改善箇所説明図

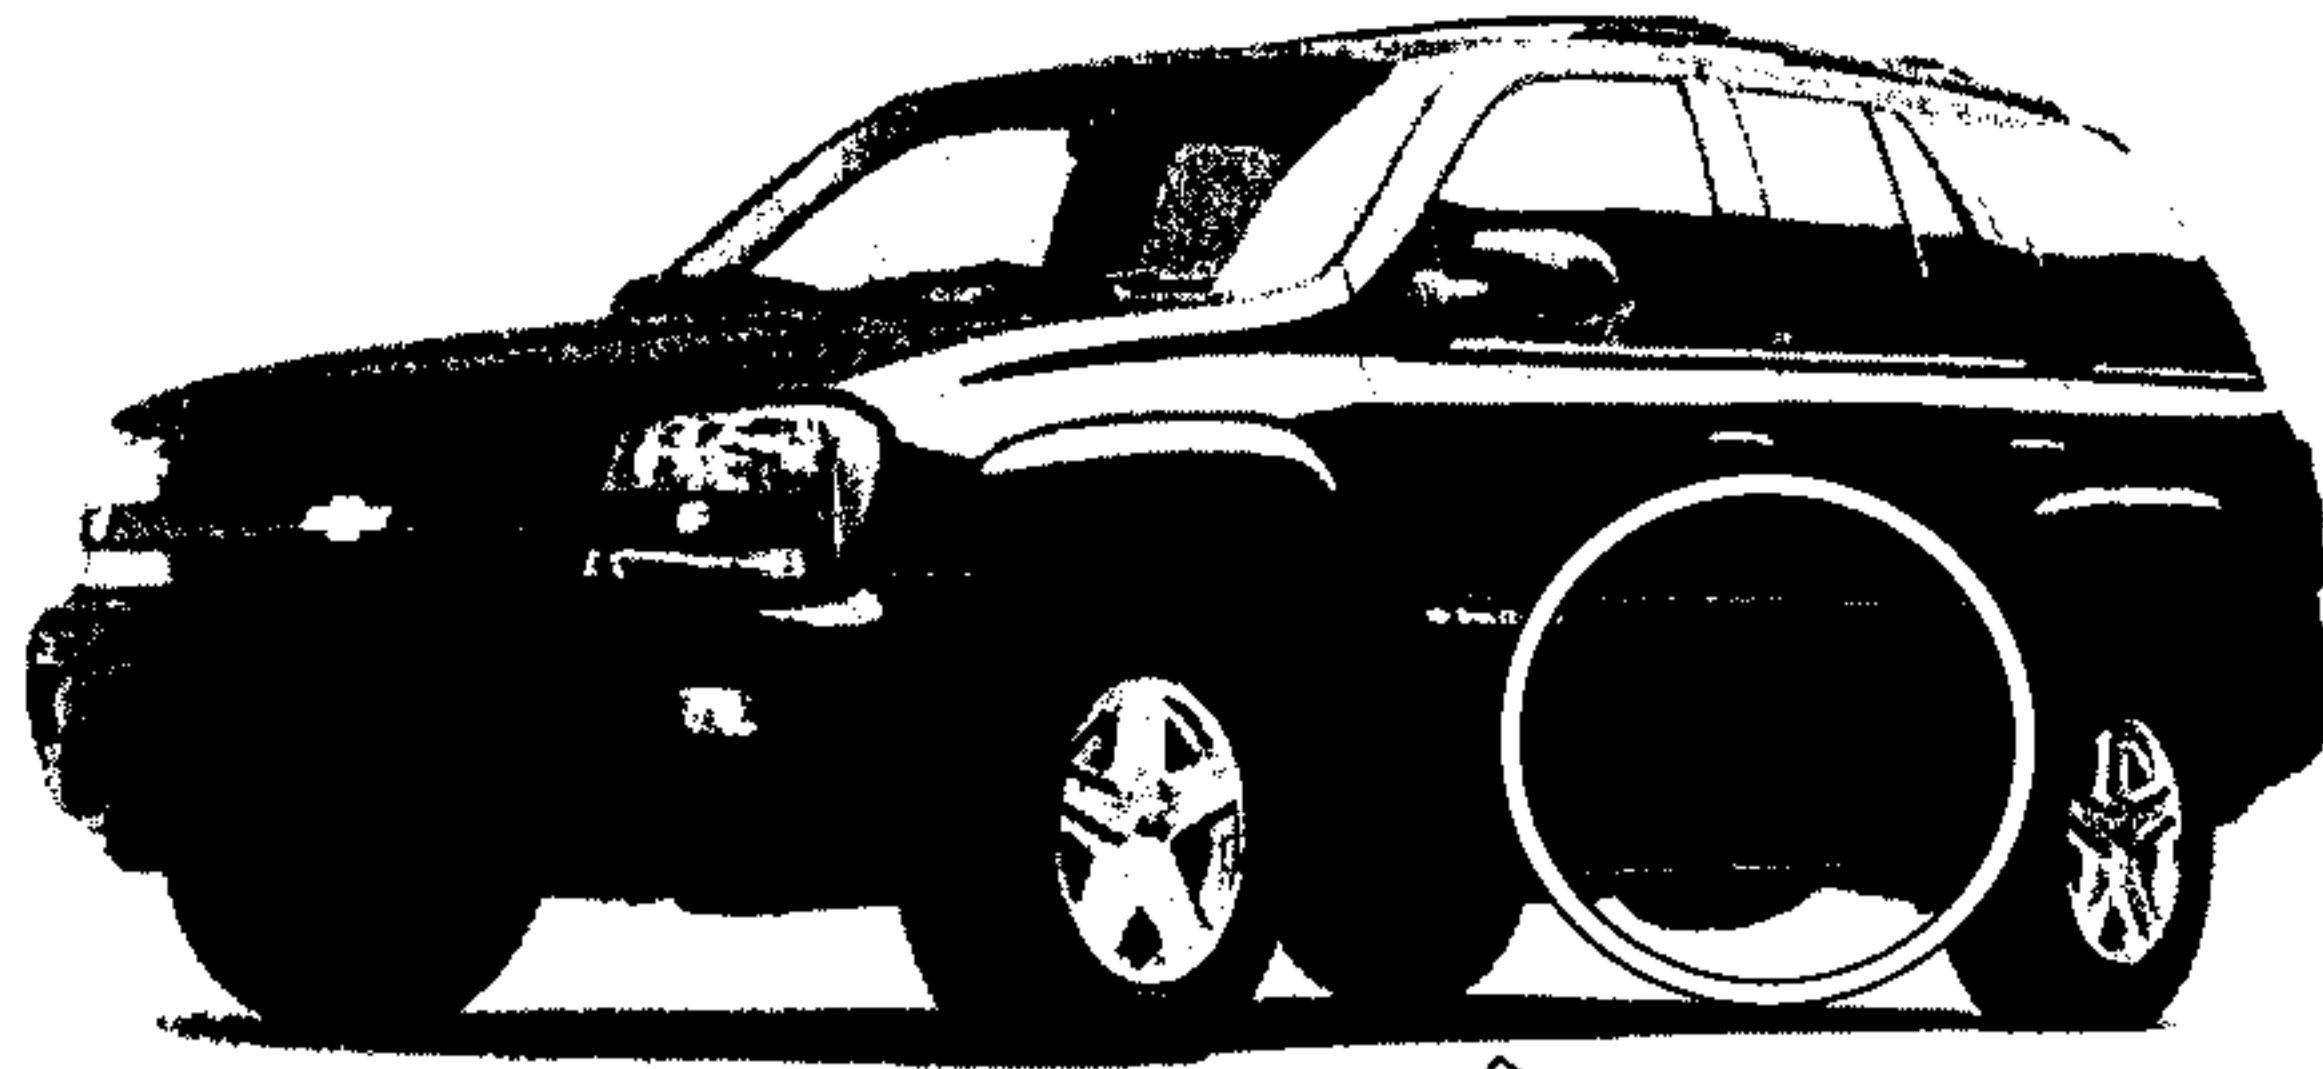
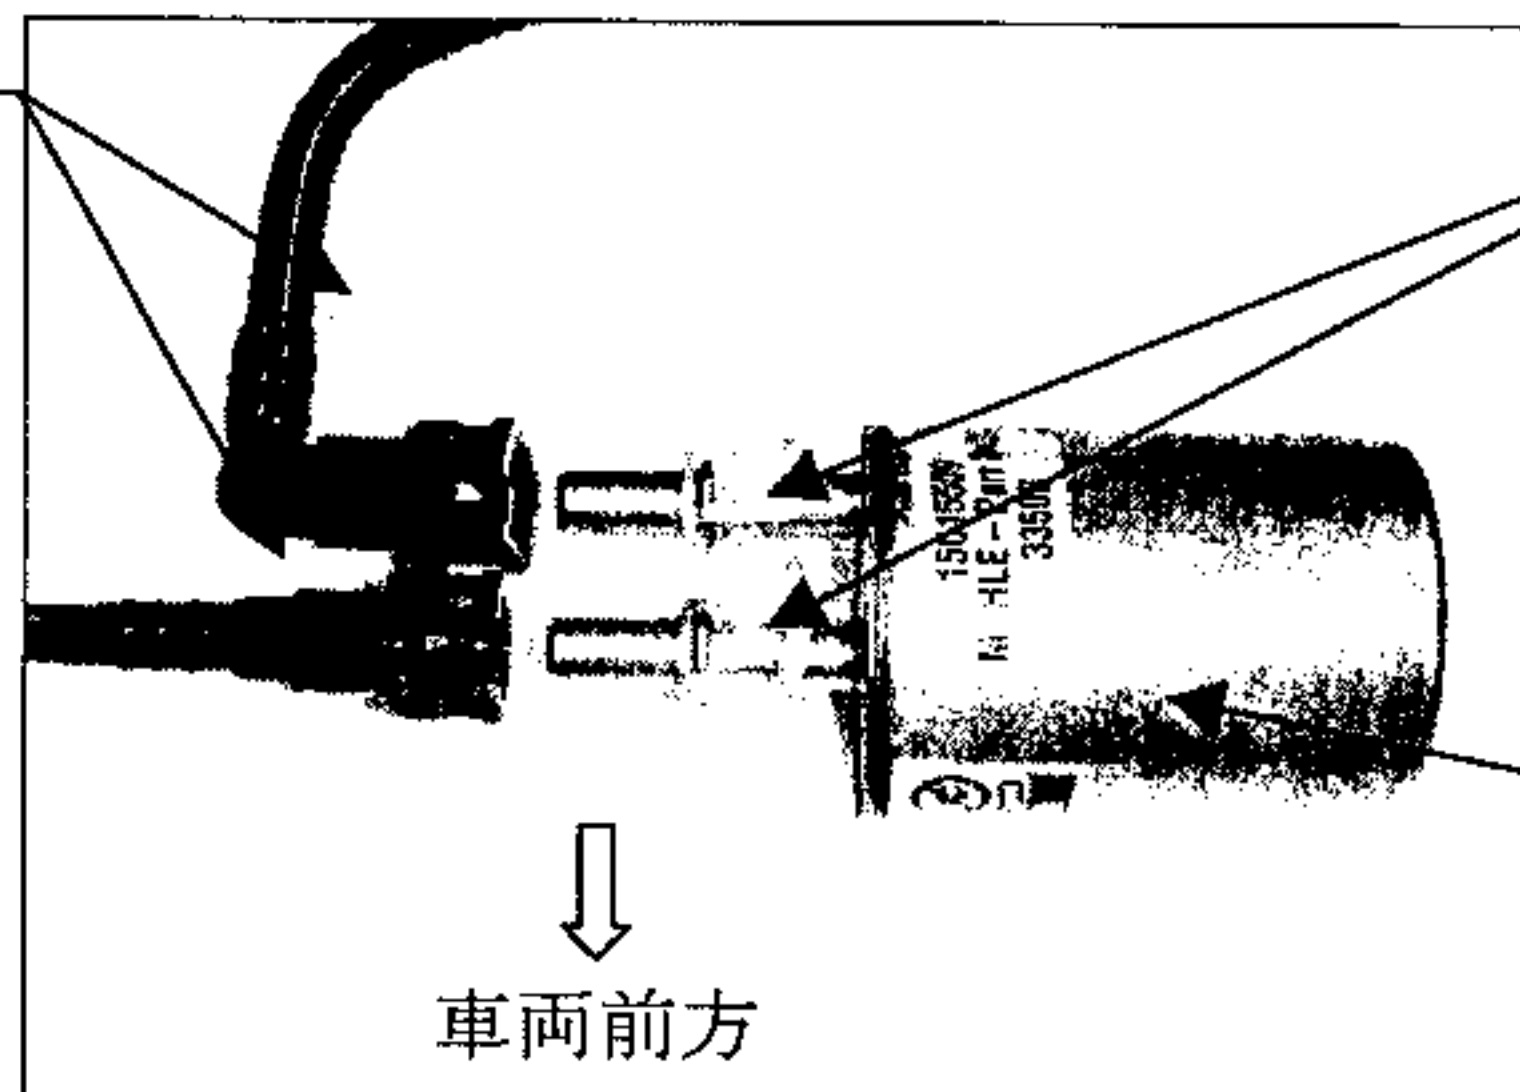
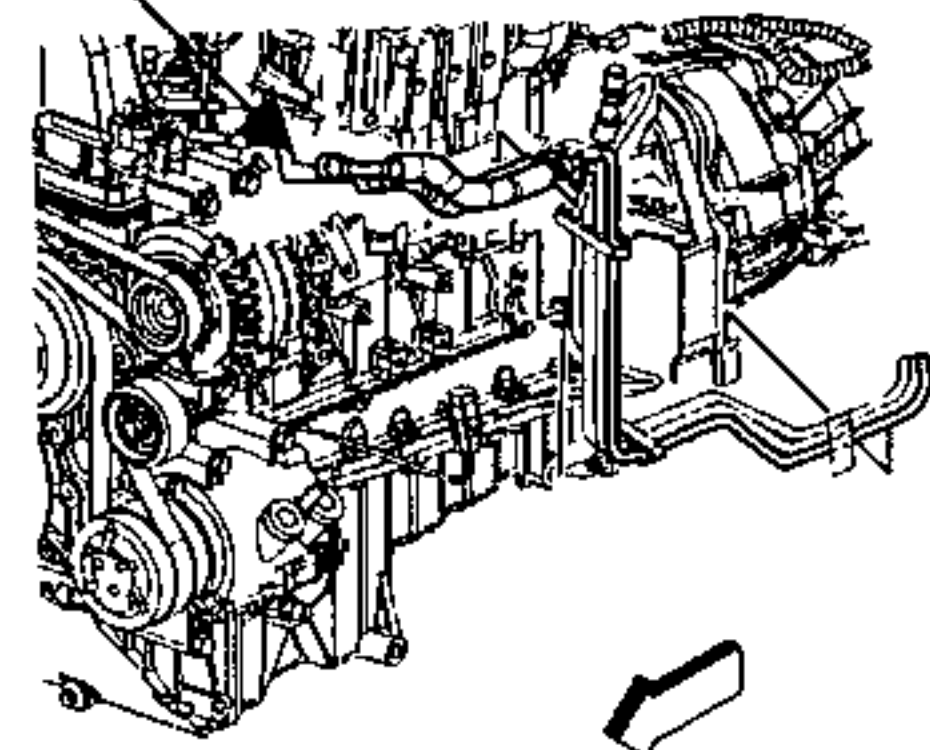
基準不適合発生箇所

燃料装置において、燃料フィルターと燃料パイプとの接続部のリテーナー（接続用の留具）の形状が不適切なものがあるため、走行中の振動等により、当該接続部が外れて燃料が漏れ、最悪の場合、火災に至るおそれがある。

原動機側の燃料パイプに
白ペイント塗布

〈改善内容〉

全車両、当該燃料パイプの接続部の
リテーナーを良品と交換する。
